平成 30 年度第 1 回鳥取県原子力安全顧問会議を踏まえての質問事項

⑤-4 ・p.39 格納容器フィルタベントの設置

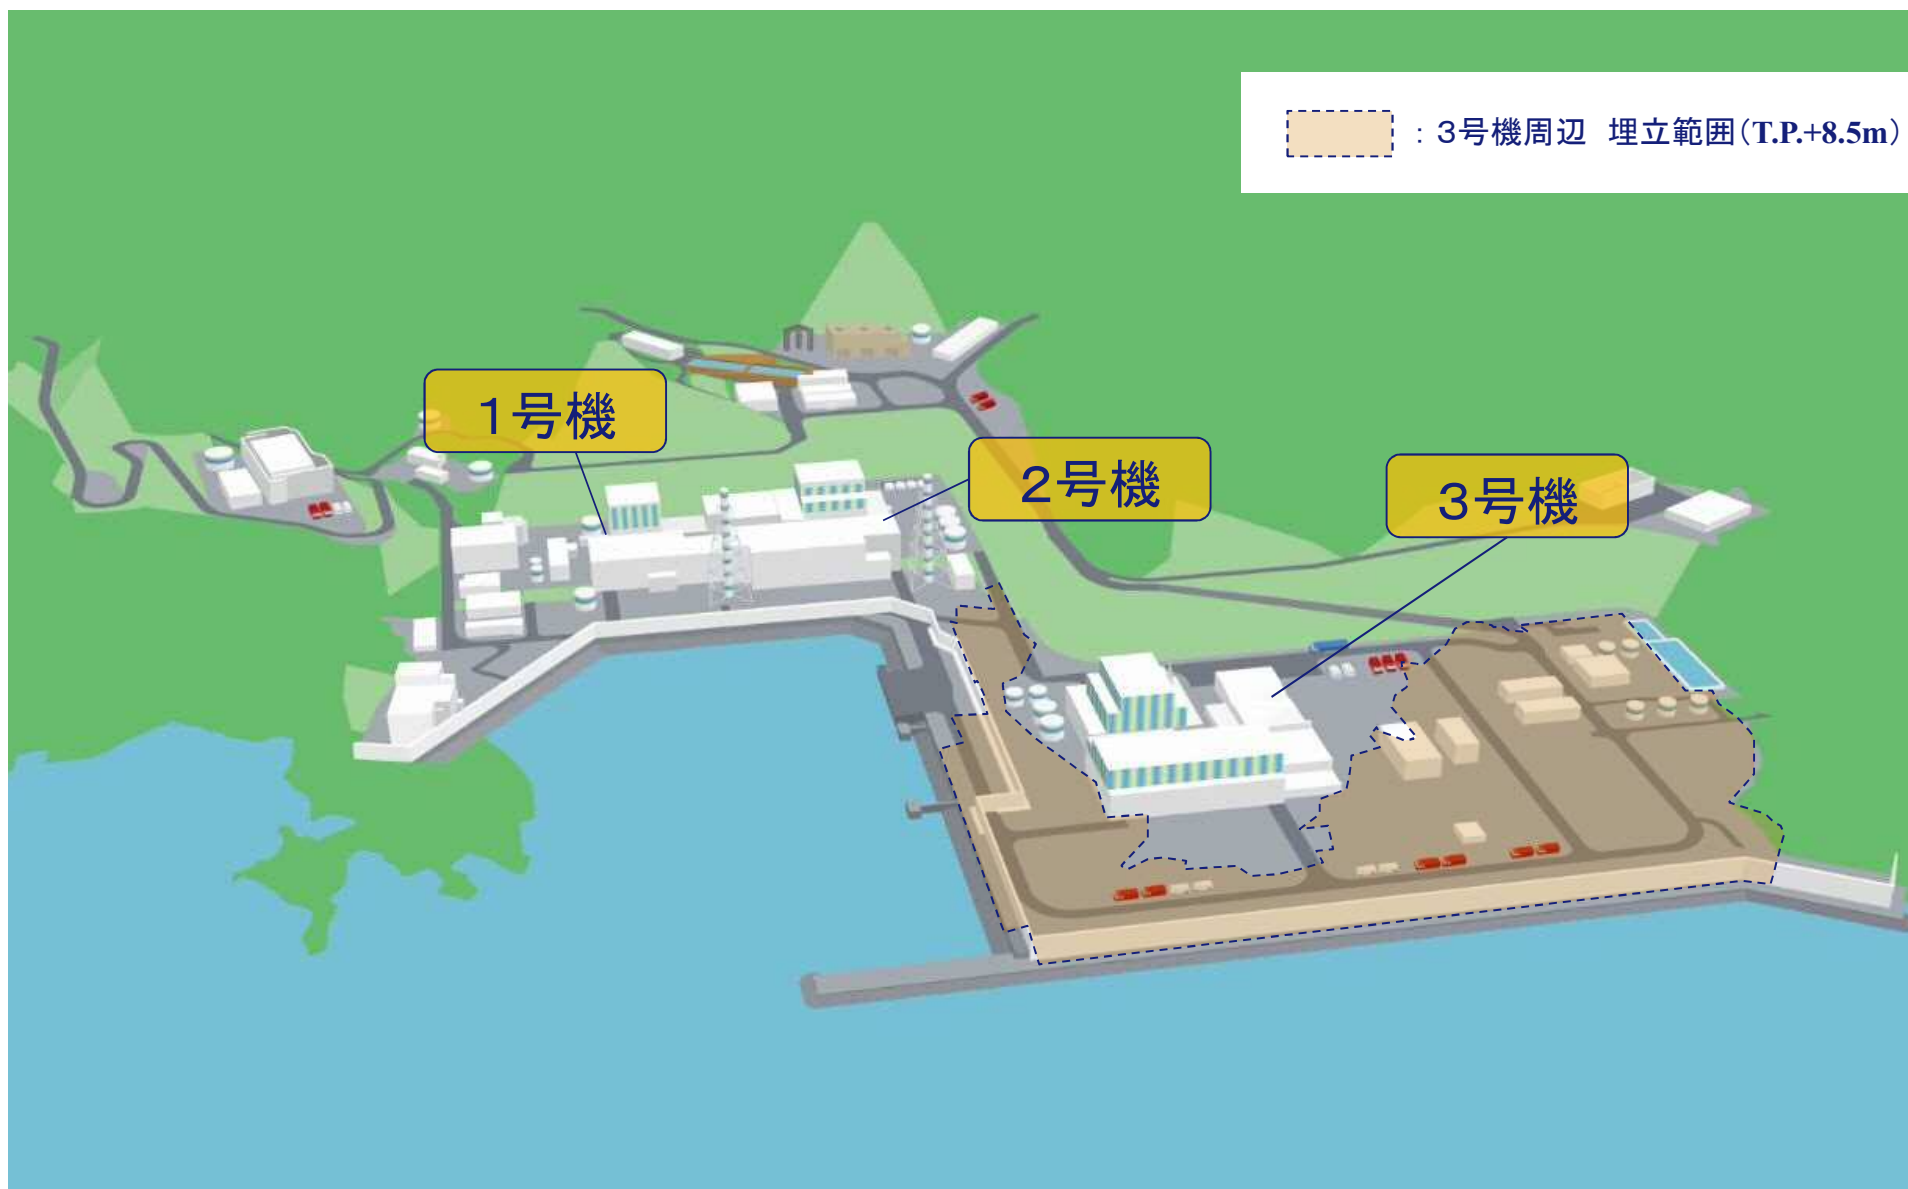
2号機と3号機を並べて対比できないか。DFが2号機と3号機で同じ数値となっていることを裏付ける図にしてほしい。

スクラバ容器、格納槽寸法などの概略仕様が、2号機と3号機で違うようにみえるが結果的にDFは同じとなっていることの妥当性を示せないか。

1. スクラバ容器： 直径約2m, 高さ約8m, 設置数:5基※
銀ゼオライト容器:直径約3m, 高さ約5m, 設置数:1基※
2. 格納槽概略寸法
幅約13m×長さ約28m×高さ約14m
3. 除去効率(2号機と同様)
粒子状放射性物質:99.9%以上
無機よう素:99%以上, 有機よう素:98%以上

島根原子力発電所の構内配置図

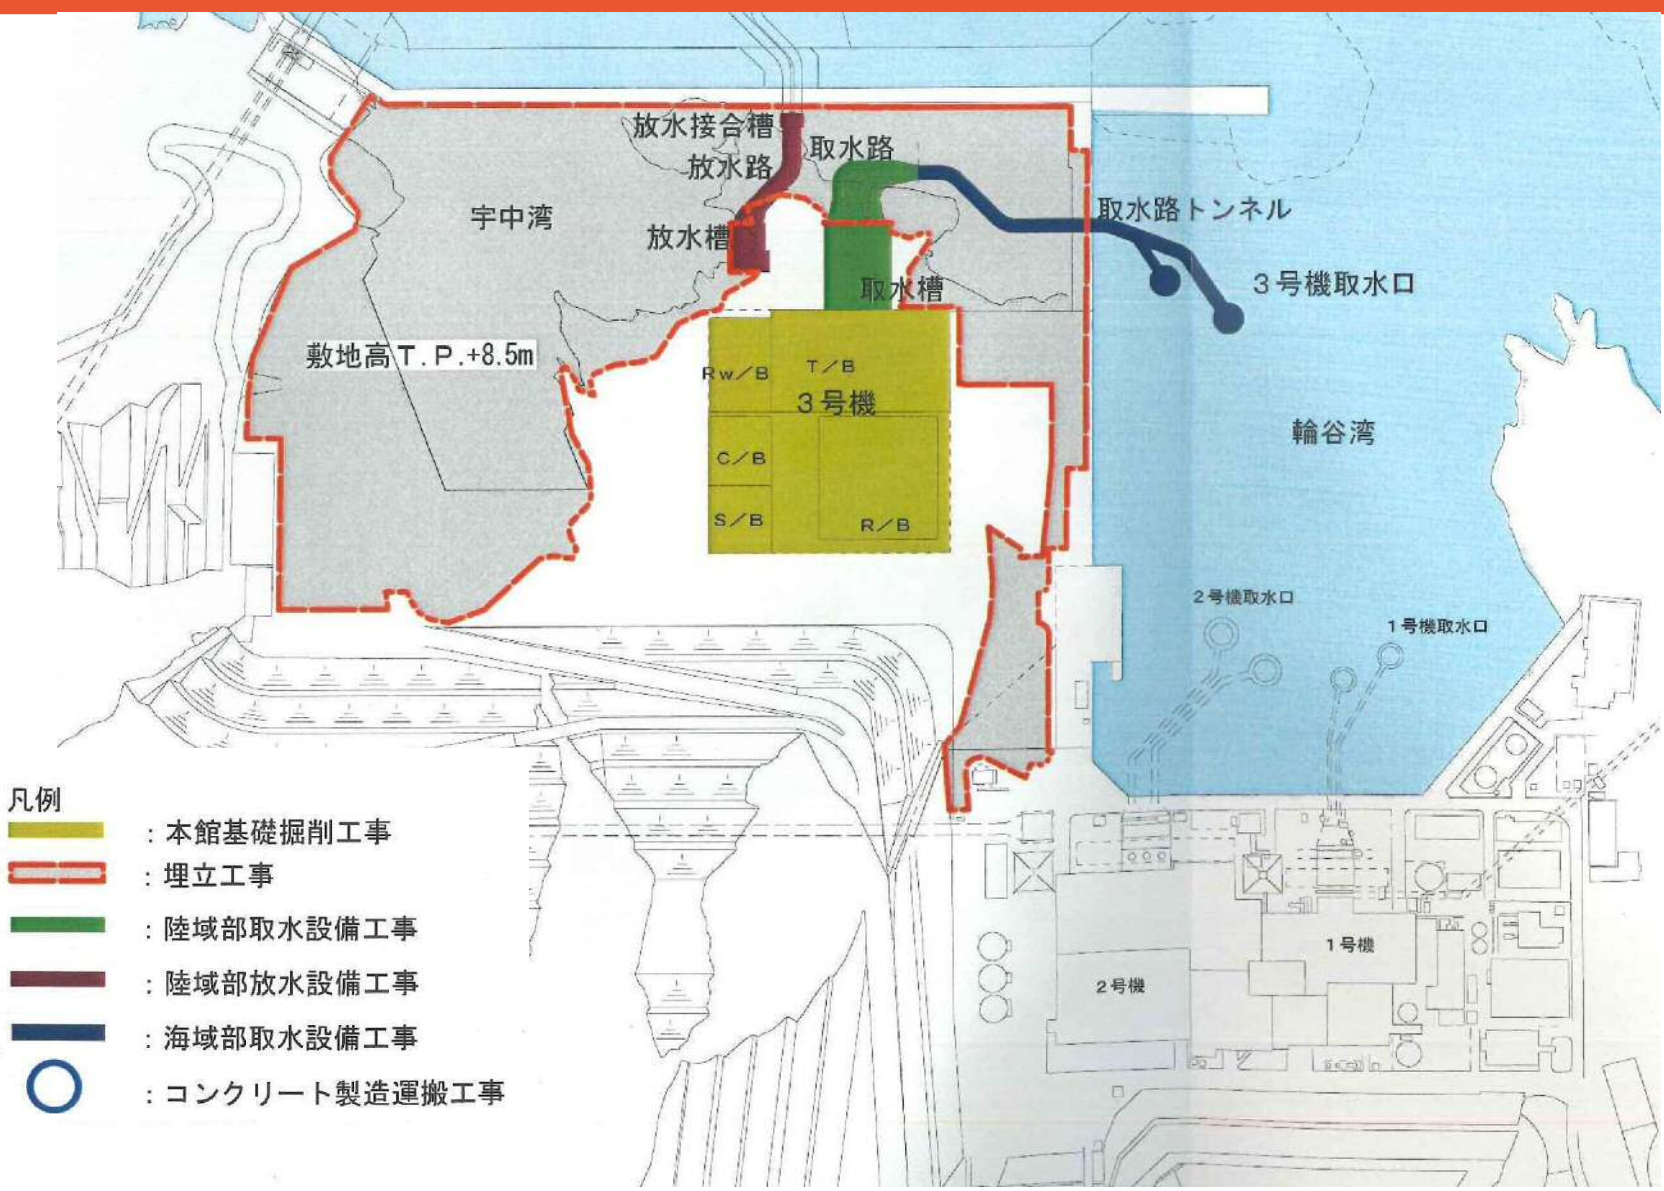
⑤-1 ・p.4 島根原子力発電所の構内配置図

3号機エリアが埋め立てで造成されたことがわかるようにならないか。

: 3号機周辺 埋立範囲(T.P.+8.5m)

⑤-3 ・p.30 引波への対応

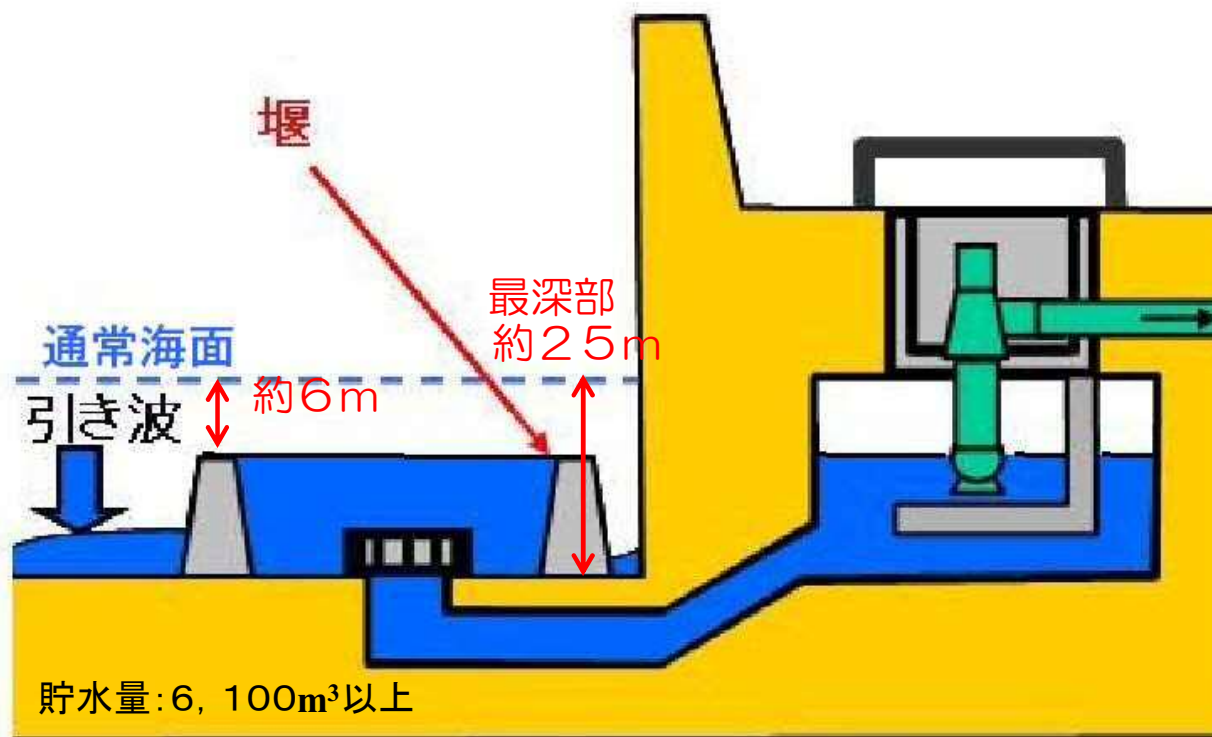
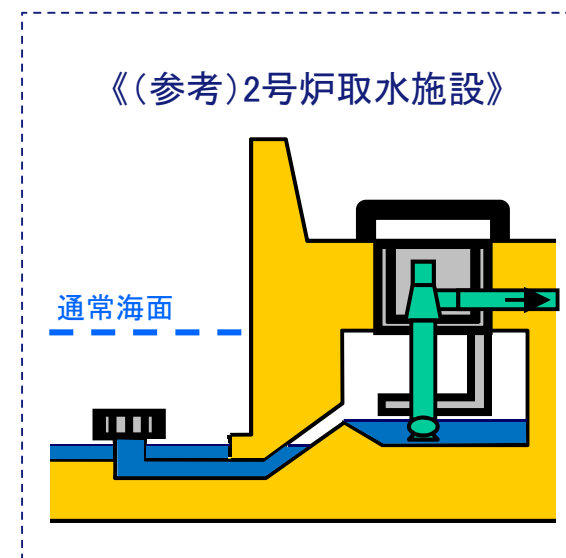
2号機と3号機を並べて対比できないか。

- 津波の引き波による水位低下が起こった場合においても、原子炉の熱を除去するための海水が取水できるよう、取水口周りに海水を溜めるための堰を設置した。
